**RELATÓRIO TRIMESTRAL
PERÍODO: NOVEMBRO DE 2024 A JANEIRO DE 2025**

BARRAGEM GRUPO

**OBRAS DE DESCARACTERIZAÇÃO DE BARRAGENS ALTEADAS PELO
MÉTODO DE MONTANTE**

**COMPLEXO PARAPEBA, OURO PRETO – MG
PROCESSO SEI 2090.01.0001312/2022-52**

Figura 16 - Projeto PPPC 24/25 bombeamentos Etapa 3.4 (1850HH-X-40074).

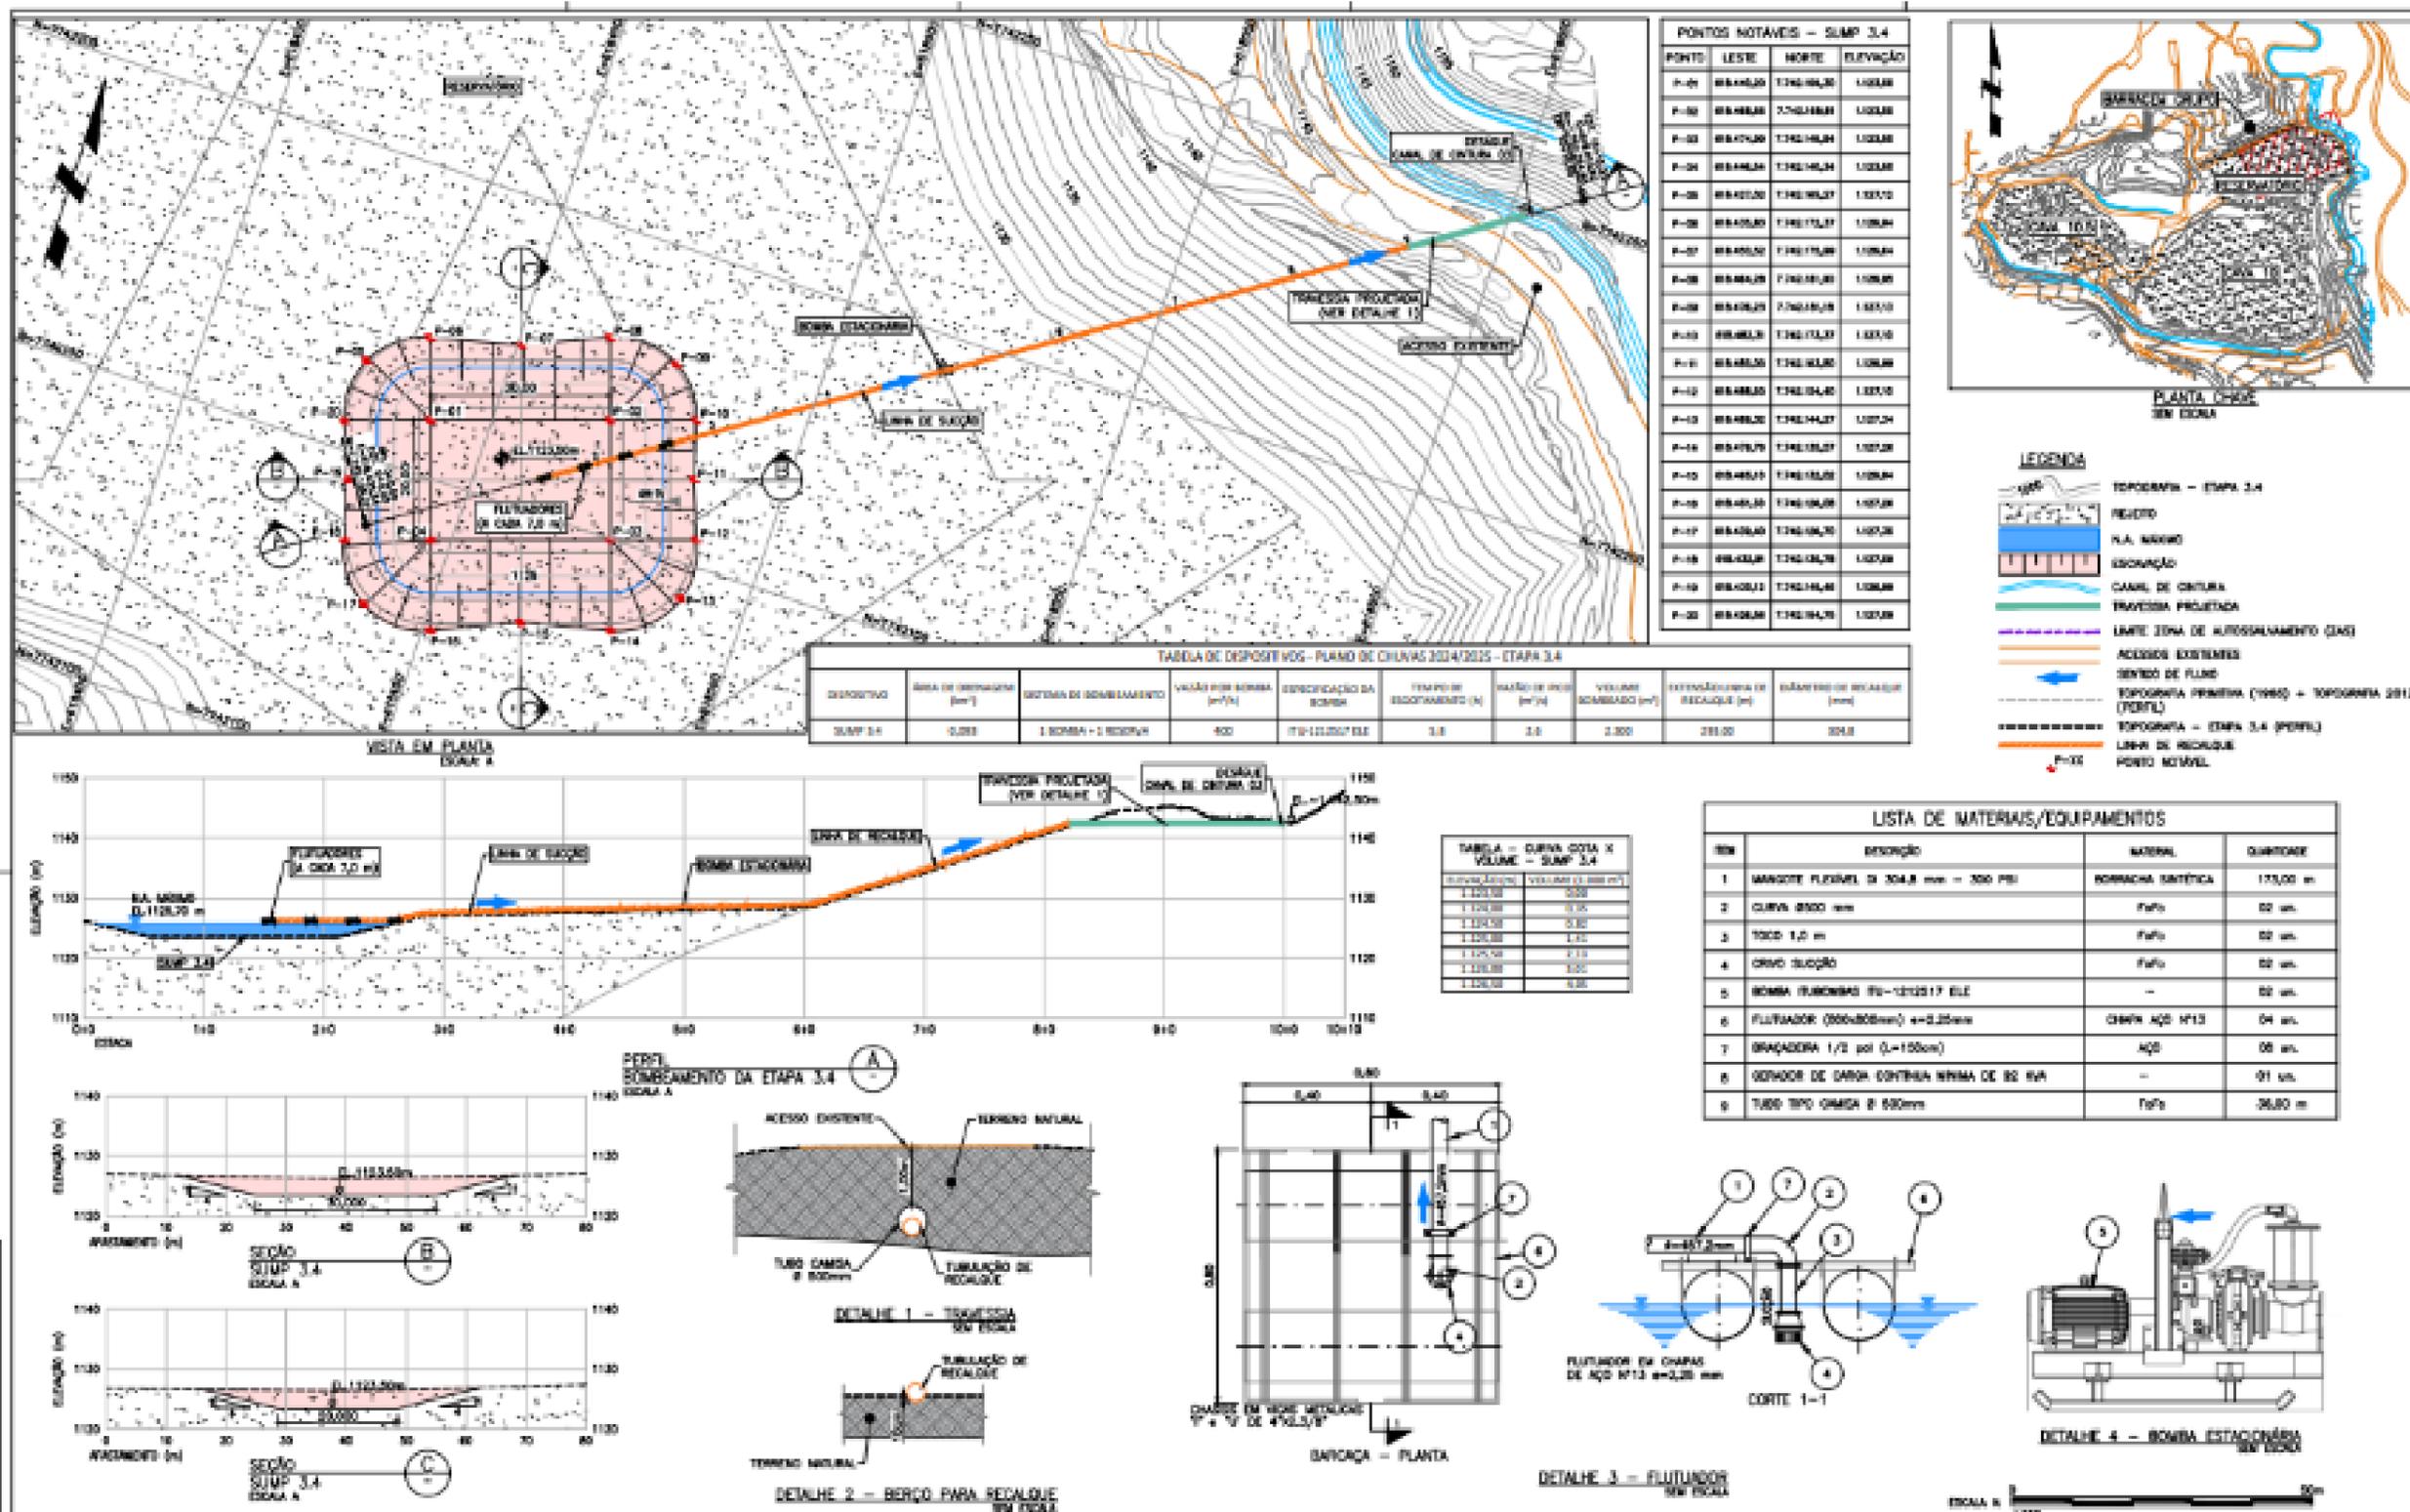
GR-0324: Apresentar os dimensionamentos dos bombeamentos atualmente implantados.

Resposta Vale: Os dimensionamentos das bombas instaladas foram realizados conforme o projeto emitido pela projetista KCB. Os números dos projetos são, respectivamente, 1850HH-X-40072, 1850HH-X-40073 e 1850HH-X-40074. Toda a documentação está disponível na pasta GR-0324.
